IDEC ANNOUNCEMENT

公告号: A21-023

Automation Organizer WindO/I-NV4 软件之修复

在 SW1A Automation Organizer 中包含的可编程显示器编程软件 WindO/I-NV4 中发现了以下 7 个错误。详情如下:

图 3-1 背光关闭后屏幕更新

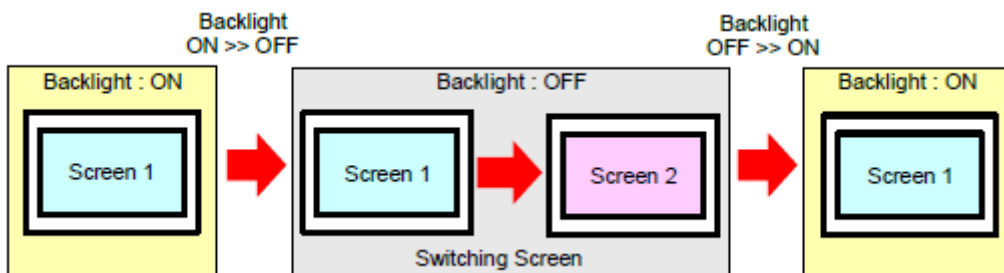
当背光关闭时，屏幕显示的显示屏号码和灯的状态等信息被更新，更新后的内容未被显示，仍然显示背光关闭前的屏幕。

例如：背光关闭时，屏幕从屏幕 1 切换到屏幕 2 的操作。

故障后切换屏幕或故障后放置在操作屏幕上的零件显示发生变化，屏幕将更新。

无，请按照永久措施实施。

图 5-1: [项目设置] 兼容选项卡

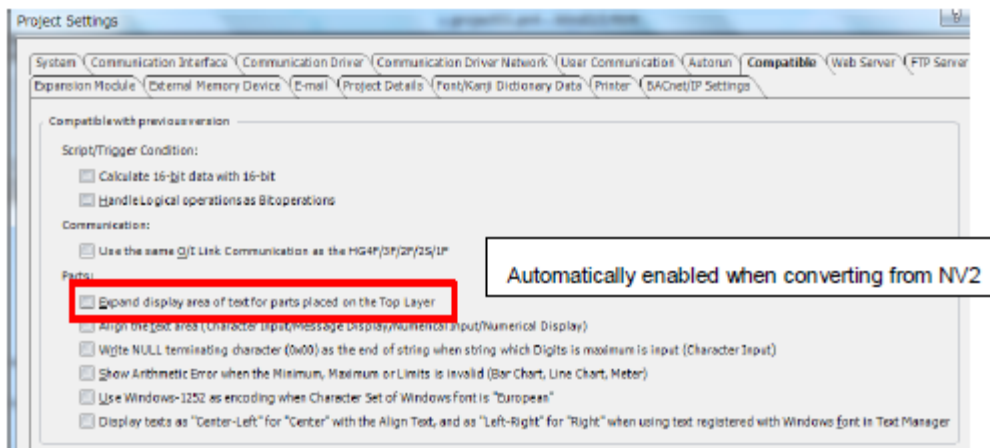
如果将文本滚动的消息显示部件对象放置在顶层，并且在项目设置的兼容选项卡中启用“对顶层文本展开文本显示区域”，则文本显示位置移至左上方。

无, 请按照永久措施实施。

图 6-1: 数字显示状态
www.idec.com/china

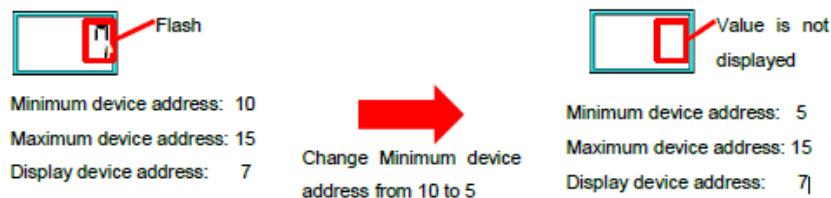
在数据显示器的数据溢出通知设置中启用了“闪烁”，在闪烁的过程中不显示数据的时候改变了“最大值”或者“最小值”，则将不显示数值。

假设数字显示闪烁，最小设备地址设为“10”，最大设备地址设为“15”，显示设备地址设为“7”。如果最小设备地址的值在数值因闪烁而不显示的时候被改变为“5”，则该值不再被显示。

如果您更改“显示设备地址”的值或切换到另一个屏幕，该值将显示。

图 7-1: “弹出屏幕”复选框

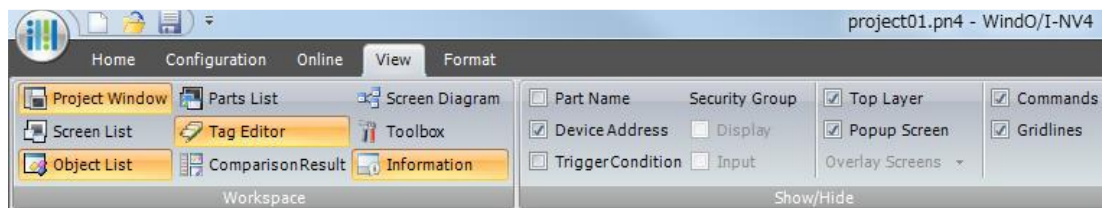
勾选了菜单的“视图”标签下的“显示/隐藏”组中的“弹出式画面”复选框时，选中显示的弹出式画面的外框时，按下PC键盘的方向键（↑、↓、←、→）也无法移动。
